Technische Änderung OMNIMATE® Power BLZ 7.62HP

Art der Maßnahme: ☒ PCN ☐ PDN ☐ Kurzfristige Aktion (<6 Monate)

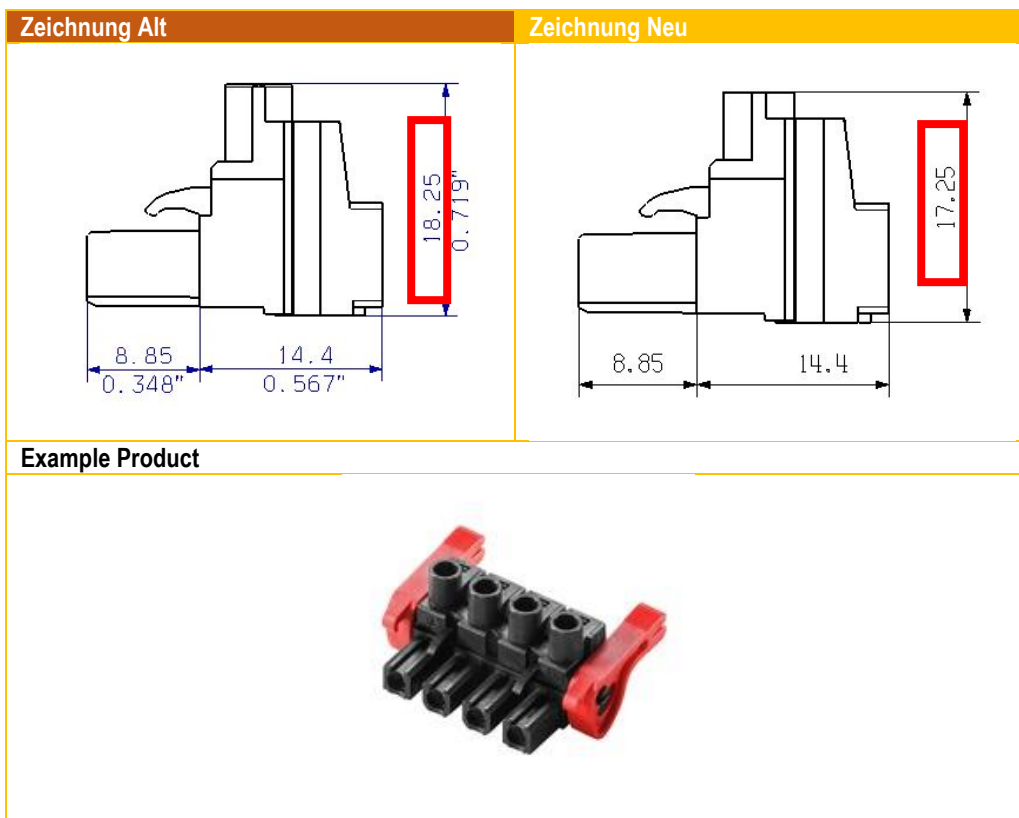
Um die Gesamthöhe des Steckers zu optimieren, werden wir das rot markierte Maß um 1mm reduzieren.

Die technischen Daten der einzelnen Produkte bleiben davon unberührt.
Die erforderlichen Fingersicherheits-, Luft- und Kriechstrecken werden abgedeckt
